# **NOUVEAU PROJET DE PLAN LOCALISÉ DE QUARTIER - CARANTEC**

**VERSION 2022**

Département du territoire  
Office de l'urbanisme

# 9 THÉMATIQUES D'AMÉLIORATIONS

### **3. Stationnements et mobilité**

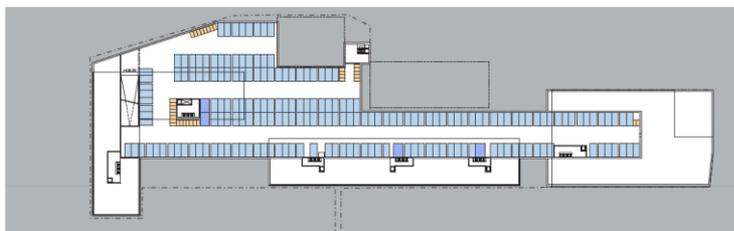
Le nombre de places de stationnement pour les voitures diminue de moitié (de 412 à 193 places).

Le nombre de places de stationnement pour les deux-roues motorisés également (de 140 à 79 places).

## 4. Réduction de l'emprise du parking souterrain

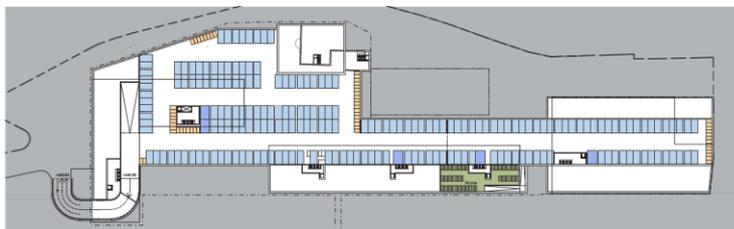
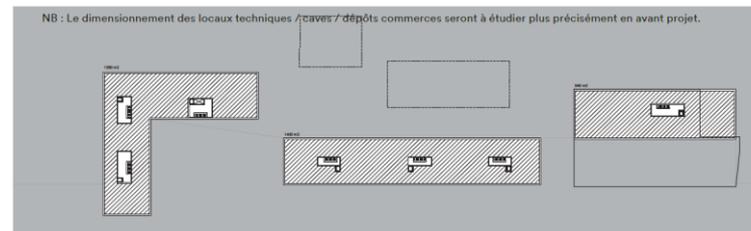
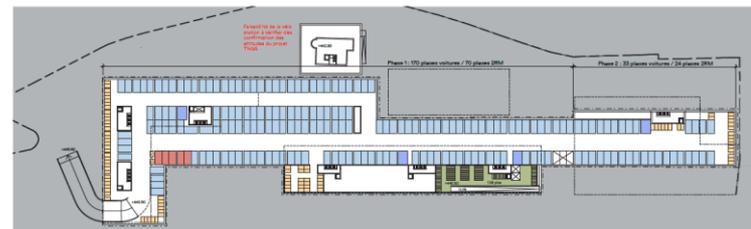
La diminution du nombre de places à prévoir réduit l'emprise du sous-sol.

**18'500 m<sup>2</sup> d'emprise en 2020**

sous-sol -2 (emprise au sol: 8980 m<sup>2</sup>)

sous-sol -1 (emprise au sol: 9450 m<sup>2</sup>)

Parking des véhicules sur 2 niveaux

**11'500 m<sup>2</sup> d'emprise en 2022**

sous-sol -2 (emprise au sol: 4250 m<sup>2</sup>)

sous-sol -1 (emprise au sol: 7380 m<sup>2</sup>)

Parking des véhicules sur 1 seul niveau
